## 工程異常処理票

発行 No. M60-271	
発行日: 2018年8月23日	
発行社名: JXPT(株)江刺工場	
部署名: 品質管理係	
品管責任者	担当
品質 18.8.23 廣瀬	品質 18.8.23 千田(文)

図 番	DP3-030573-9-12
品 名	DX40M オスタンシ (D)
プレスロットNo.	1-0567

## 打コン

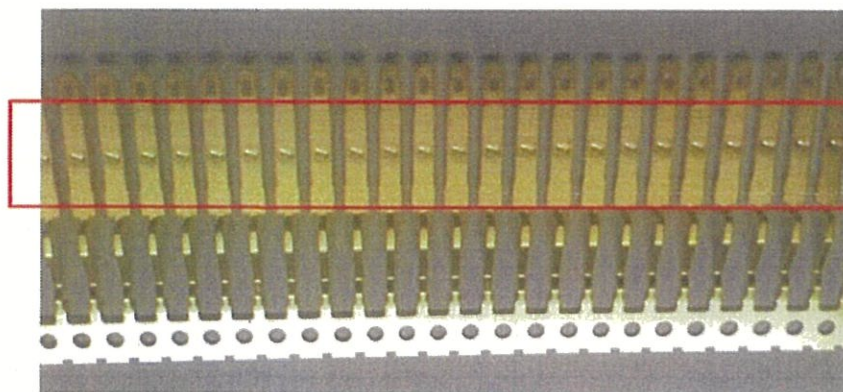
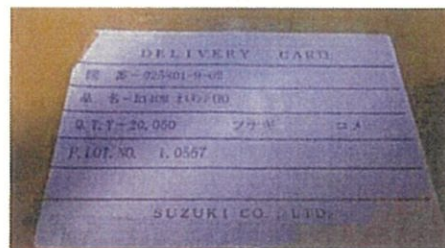
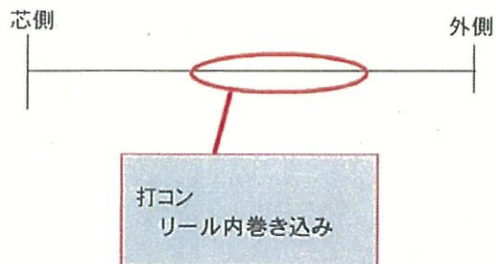
めっき後リール内状況

めっき加工中に、製造員の目視にて打コンを確認しました。  
全数めっき済みですが、打コン部は多発しており、リール内に巻き込んでおります。

★不良判定[本工程異常の責任部署を明記]  株式会社 鈴木		品管責任者	課長	査閲	担当
★不良原因[略図/写真で説明が必要な場合は、別紙添付] ご返却リールを確認したところ、ご連絡頂いた通りリール 中間部で発生し、約7000pinに連続発生した後に消えており ました。打痕の形状からカス上がりではない事が分かって おります。 当該Lotの生産履歴を確認したところ量産開始1RL目である 事から材料投入時に何らかの異物が侵入した可能性が 考えられます。		★不具合品処置 ・工程異常返却品の処置 [ 選別実施後 再納入 ] ・在庫品の処置[ 要・不要 ] 対象数量: 1 個 処置方法: 廃棄・選別 注)在庫処置の記録を残すこと。			
★対策内容[略図/写真で説明が必要な場合は、別紙添付] 画像装置で打痕を検出できないか、次回生産時に生産技術課にて 検証します(今回の返却品はめっき加工がされておりプレス品と は画像装置での見え方が異なるため正確な検証ができないため)。		対策日[年月日]  次回生産時			
★歯止め(再発防止)標準化/水平展開の要・否		★[標準類改訂状況](下記区分に丸囲い)		実施日(予定)	
[確認欄: □標準化要、□水平展開要]		①QC工程表(CP) [ 要 (否) 済 ]		改訂の標準類 は、必ず工程 異常報告に 添付のこと。	
		②作業指導書 [ 要 (否) 済 ]			
		③検査基準書 [ 要 (否) 済 ]			
効果確認		(経由部署) ヒロセ(廣瀬)品管		発行部署	
		課長	査閲	担当	品管責任者
					担当
